ТЕХНИЧЕСКИЕ РЕШЕНИЯ

419114-СНБ.ТР

УСТРАНЕНИЕ НЕДОСТАТКОВ

ТИПОВЫХ РЕШЕНИЙ ДВУХПУТНОЙ КОДОВОЙ
АВТОБЛОКИРОВКИ ПРИ ОРГАНИЗАЦИИ
ДВУХСТОРОННЕГО ДВИЖЕНИЯ ПО ОДНОМУ
ИЗ ПУТЕЙ ПРИ КАПИТАЛЬНОМ
РЕМОНТЕ ВТОРОГО ПУТИ

ЗП

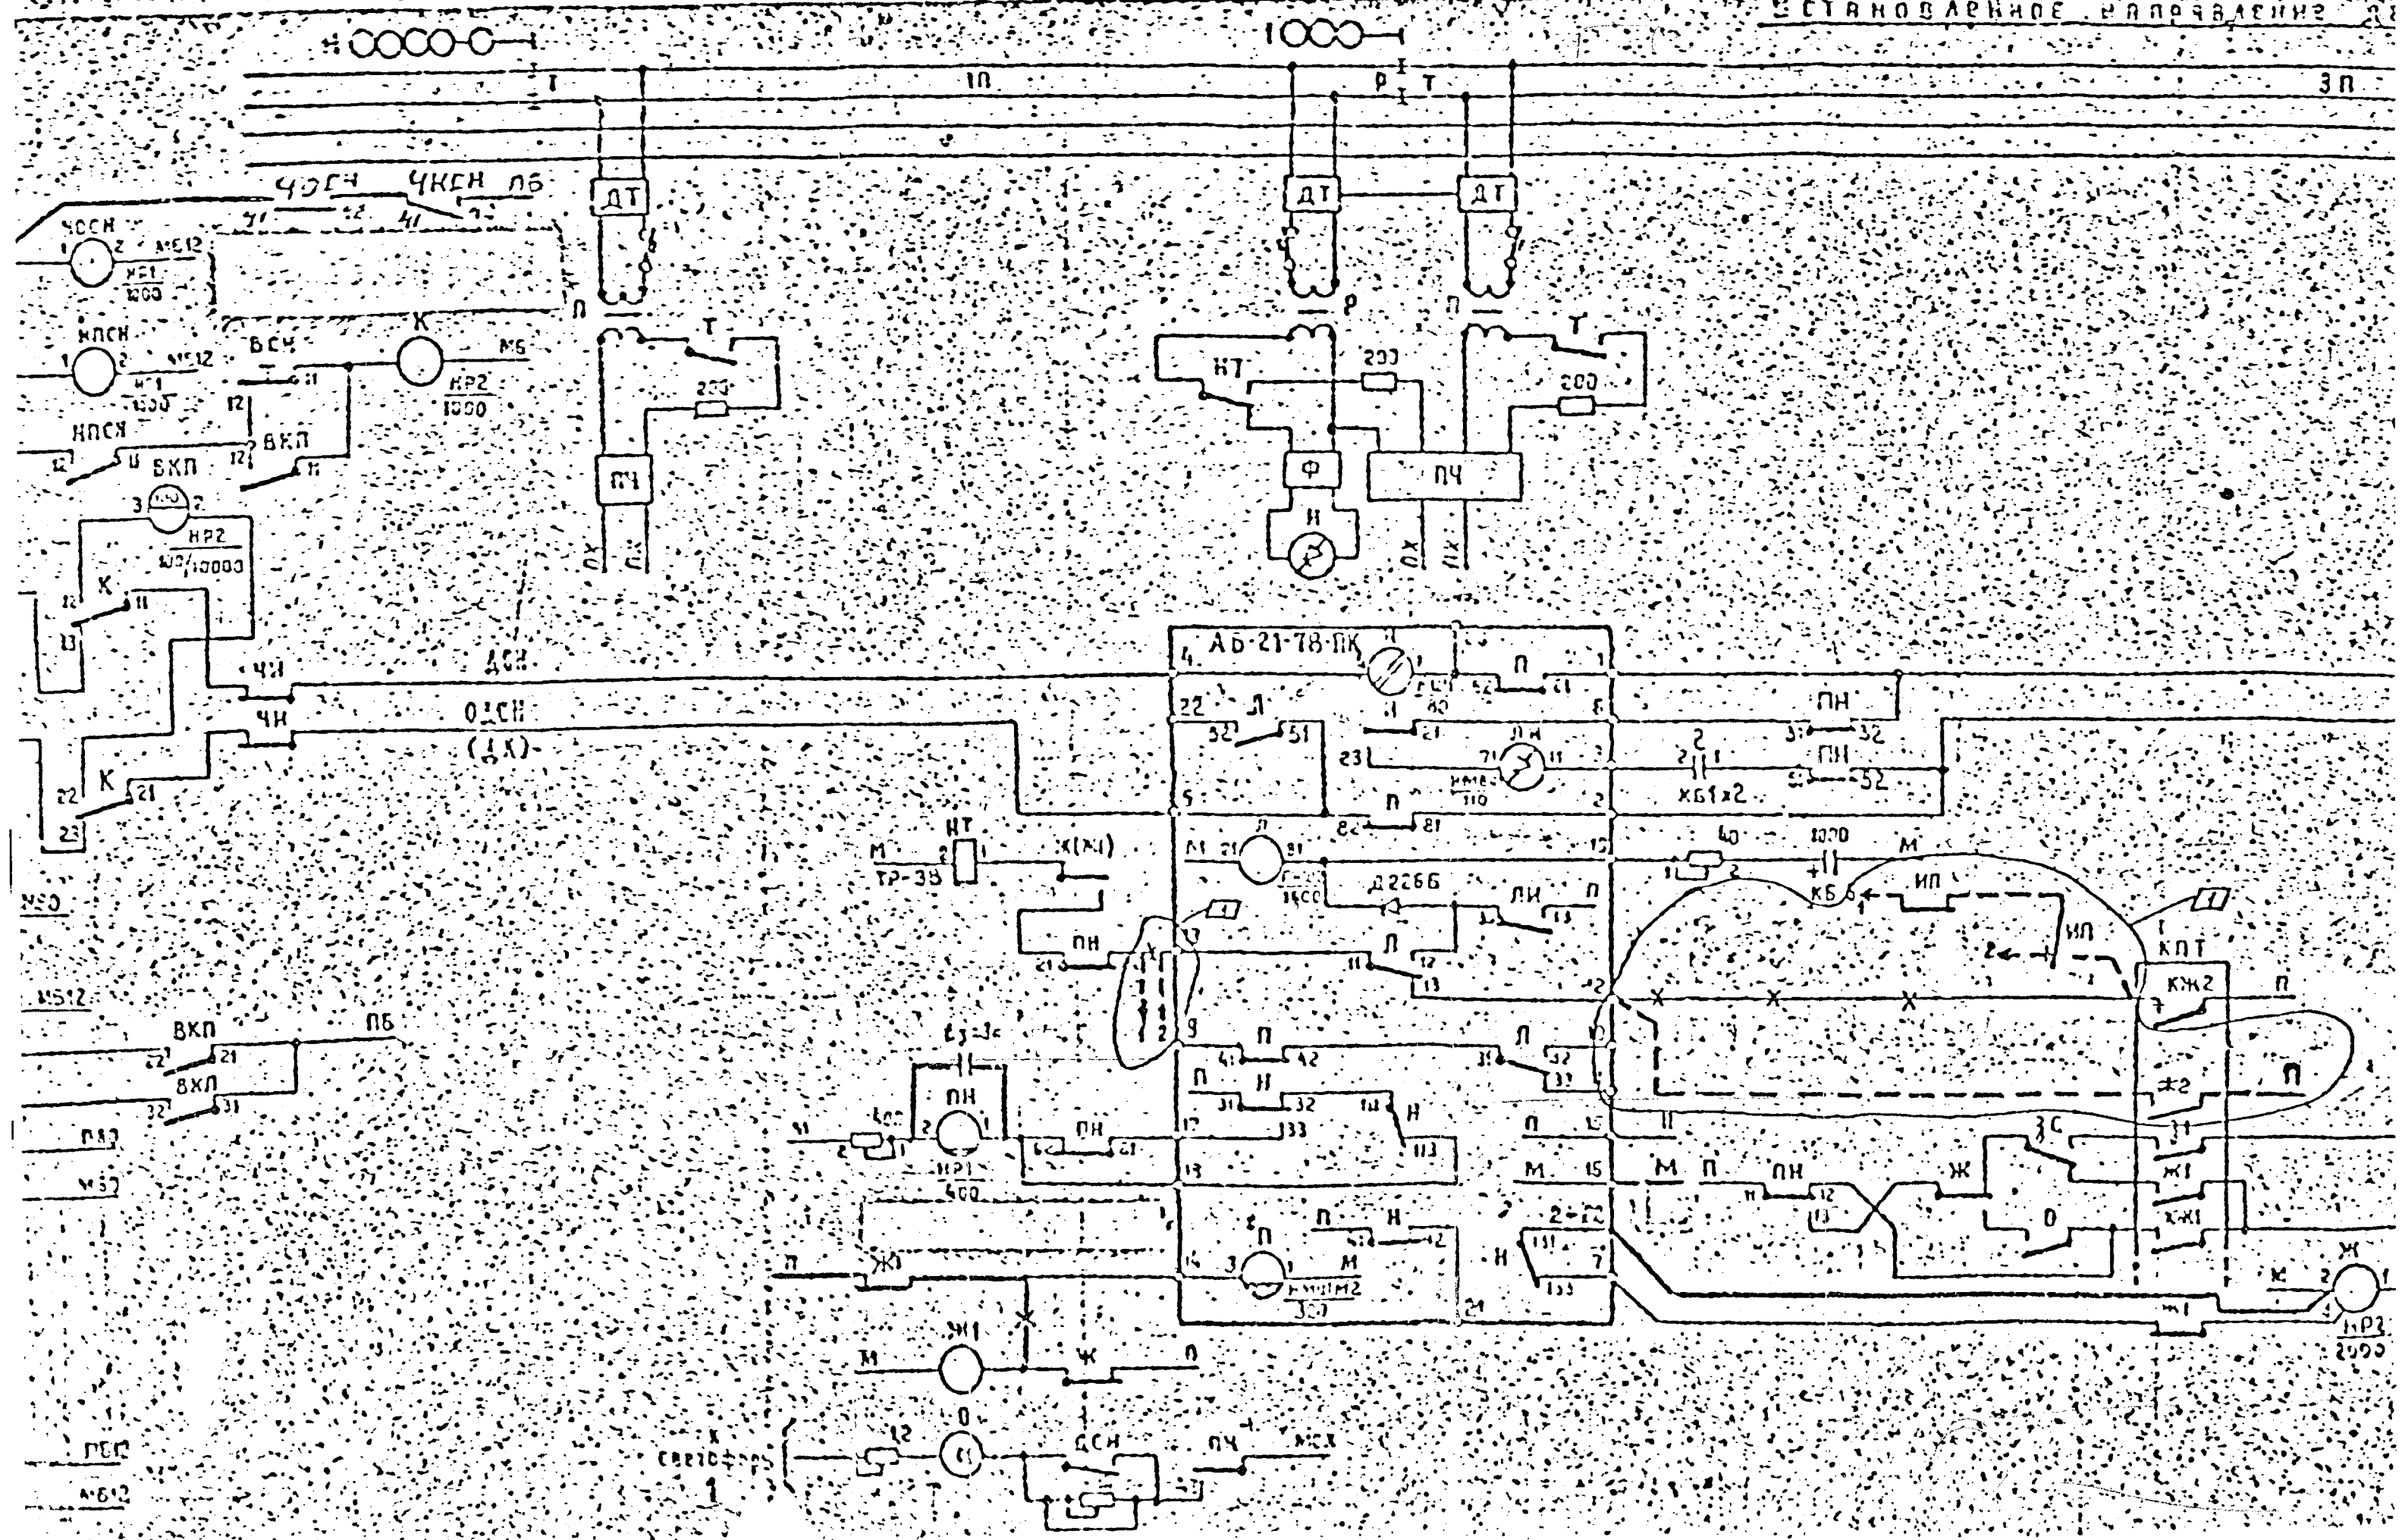
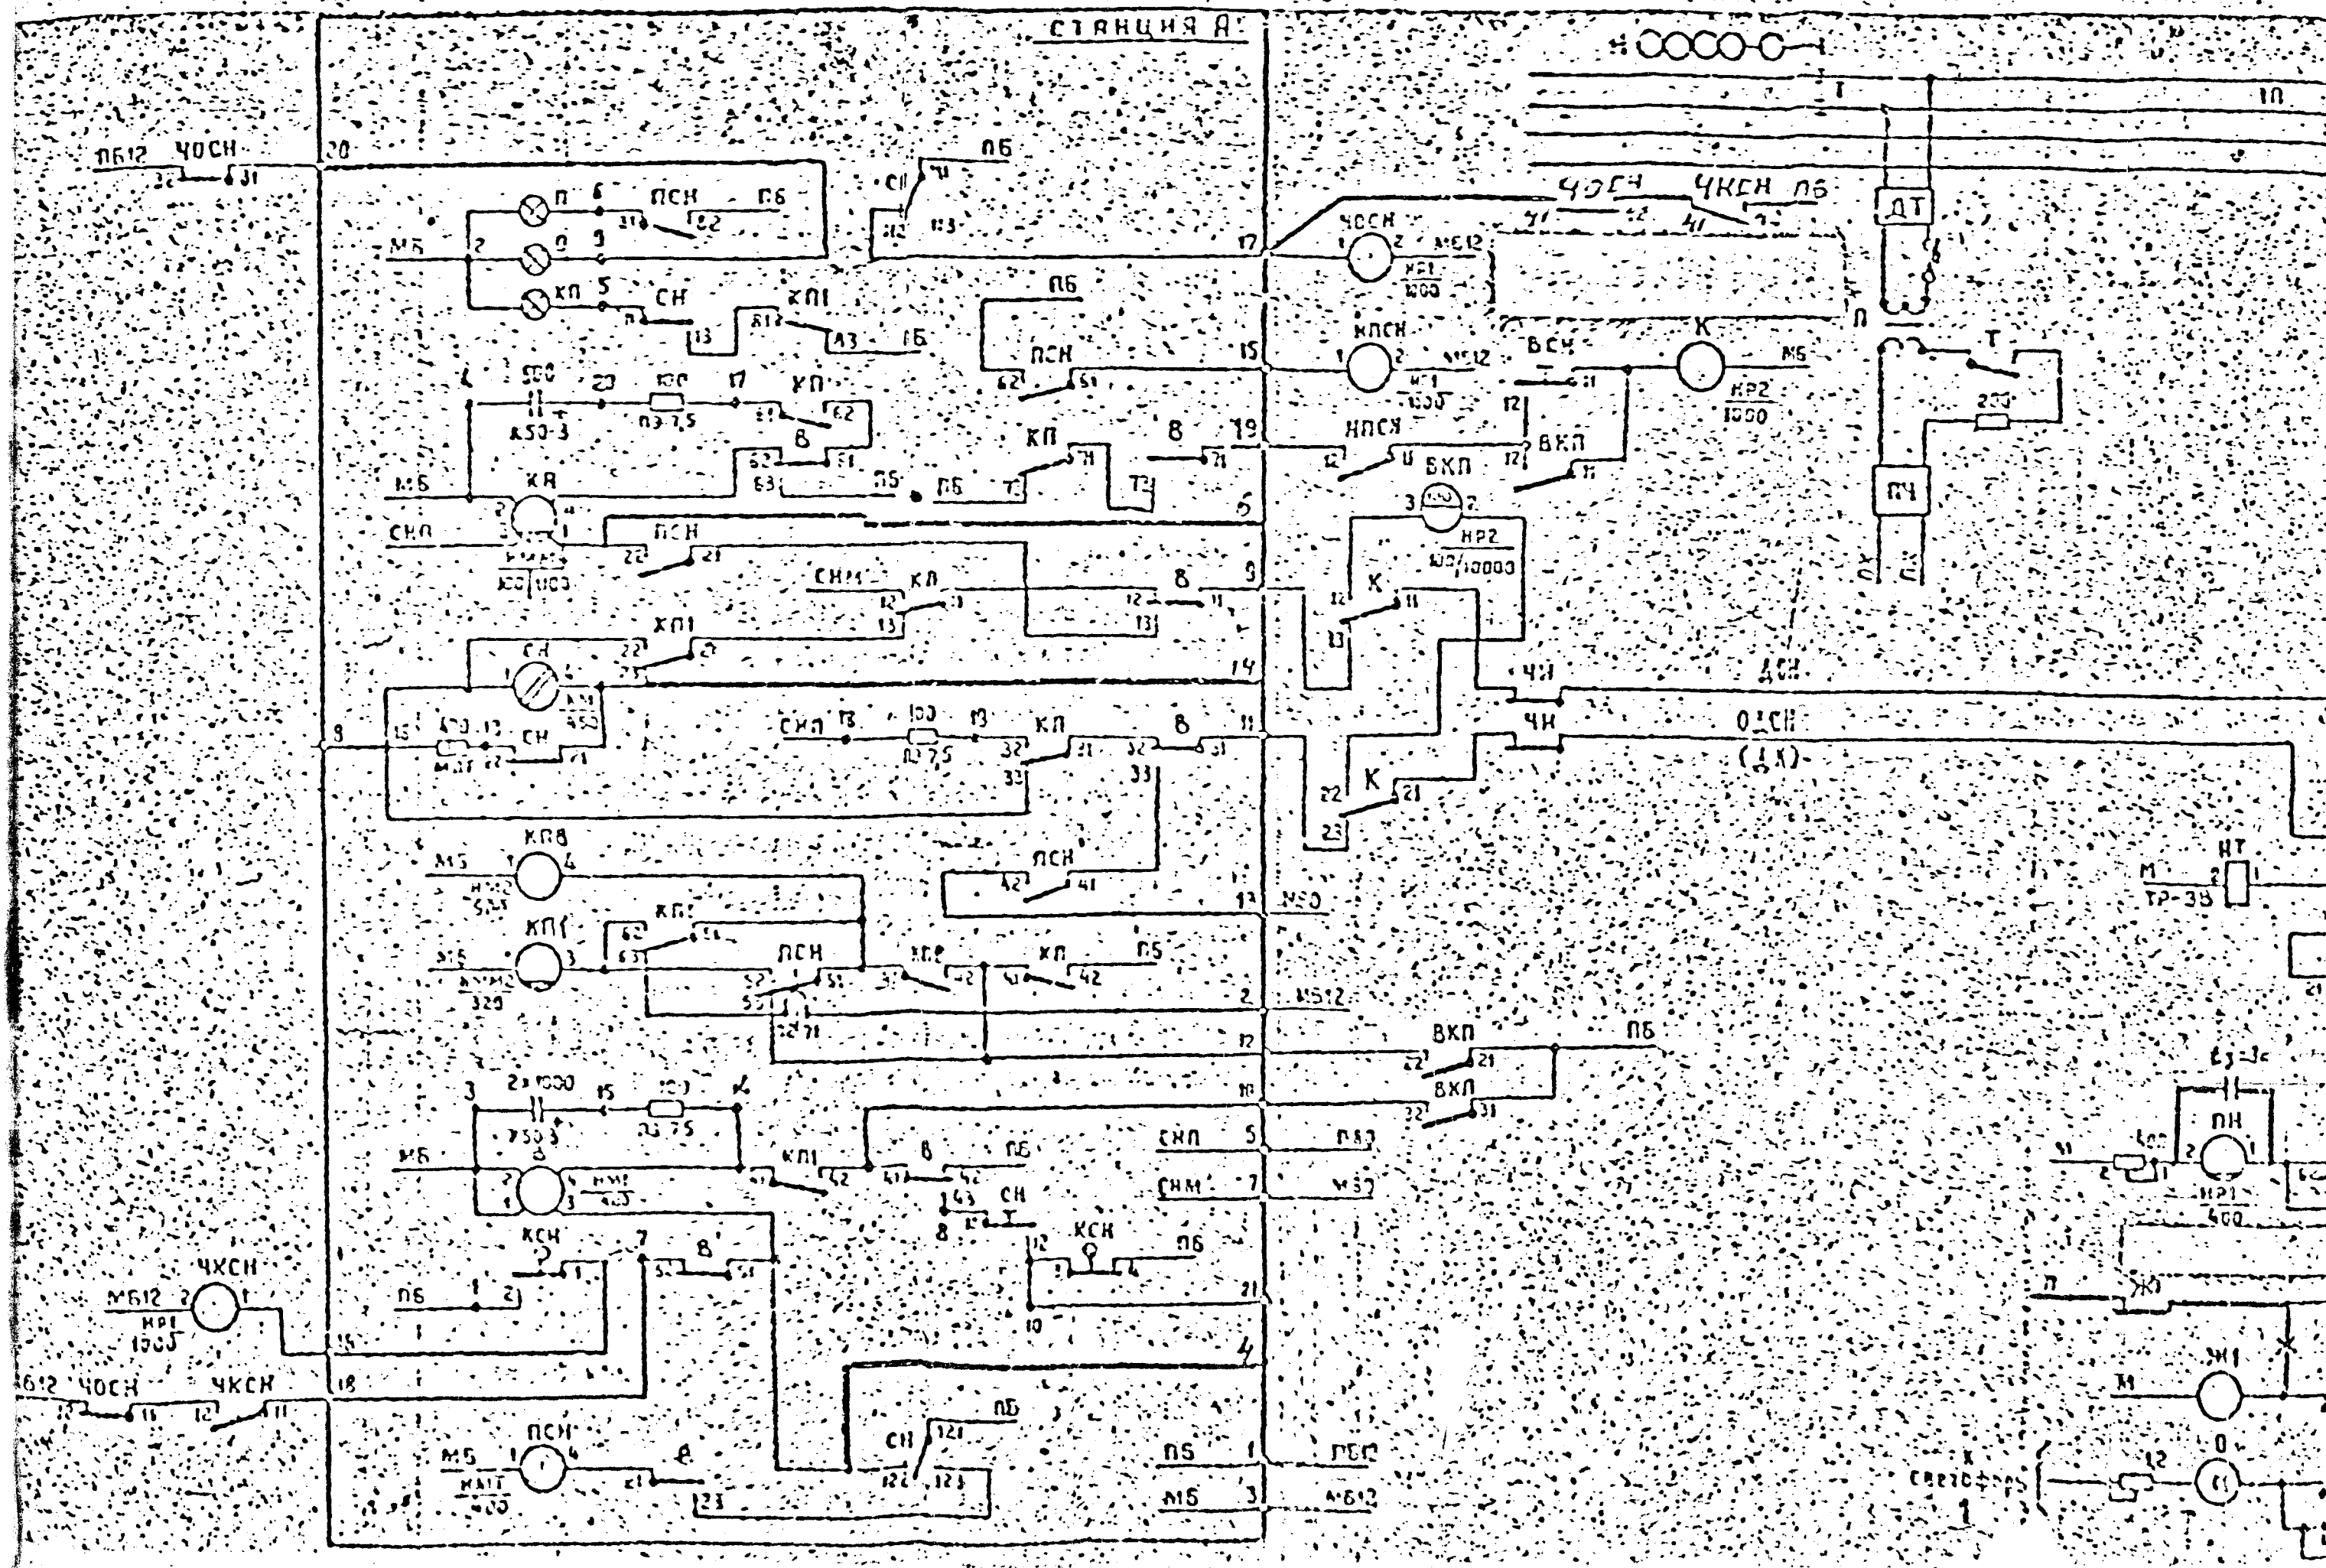
2.1. Схема перегонных и станционных переносных устройств /черт.419114-СИБ.ТР8А/

При установленном неправильном направлении движения и свободном перегоне от входного сигнала "Ид" коды в провода схемы смены не посылаются. По проводам И, ОИ от станции на сигнальную установку 3 подается обратная полярность. В результате этого на сигнальной установке 3 реле Л находится без тока

реле ИП находится под током обратной полярности. От входного сигнала "Чд" код не посылается, а от сигнальной установки 3 в рельсовую цепь будет посылаться код "КМ".

По проводам сменного направления от сигнальной установки 3 на сигнальную установку I код не посылается. В проводах И, ОИ подается прямая полярность. На сигнальной установке I реле Л без тока реле ИП под током прямой полярности. В рельсовую цепь от сигнальной установки I подается код "Л". От сигнальной установки I код в провода сменного направления не посылается.

При разрешающем показании входного сигнала "Чд" от него в рельсовую цепь подается код "Л". В проводах схемы сменного подается кодовый сигнал "З". В проводах И, ОИ прямая полярность. На сигнальной установке 3 реле ЛМ работает в импульсном режиме, реле Л встает под ток и реле ИП под током прямой полярности. От нее в рельсовую цепь будет подаваться код "З". Код "З" будет подаваться и в проводах схемы сменного направления для сигнальной установки I. В проводах И, ОИ подается прямая полярность для сигнальной установки I.

На листе I приведена схема изменений в проектные решения АБ-21-78И. На листе 2 показана схема включения линейного блока на сигнальной установке при двухпроводной схеме сменного направления. Монтаж станционных и линейных блоков не меняется.

4) Упомянутыми пунктирными линиями сущес-
твенно изменяя
в соответствии с техническими
решениями.
